St.Gallen, 8. Dezember 2017

NSG Huserfelsen, Niederbüren: Aufwertungsprojekt Amphibienschutz

Hydrogeologische Beurteilung bzgl. Grundwasserschutz

Abb. 1.1: Ausschnitt aus der Gewässerschutzkarte (www.geoportal.ch)

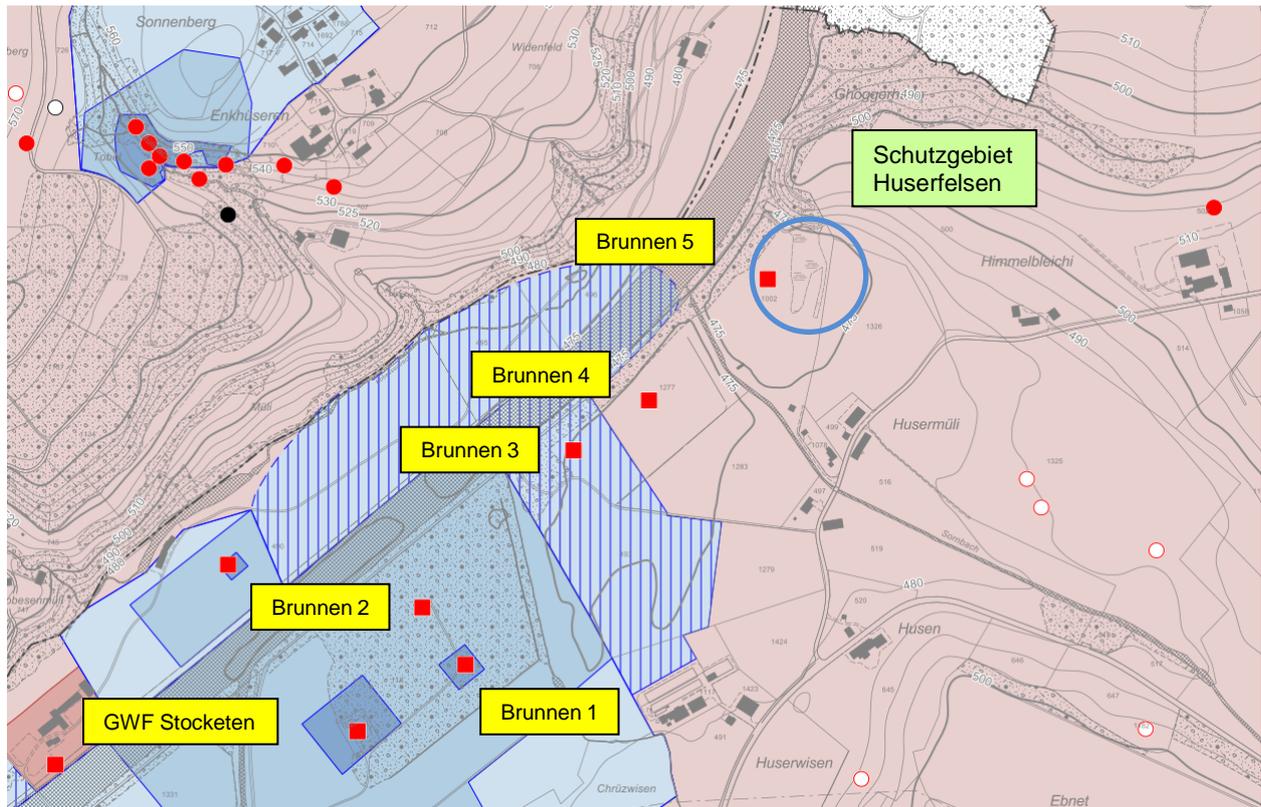
Der Brunnen 2 befindet sich innerhalb der rechtskräftigen Grundwasserschutzzone S2 um die GWF Stocketen. Zum Schutz des Grundwasservorkommens 'Huserwisen' wurde nordwestlich der Schutzzone Stocketen um den Brunnen Nr. 3 ein Schutzareal ausgeschieden, das seit dem 1. Mai 2002 rechtskräftig ist. Die Brunnen 4 und 5 befinden sich im Gewässerschutzbereich A_u.
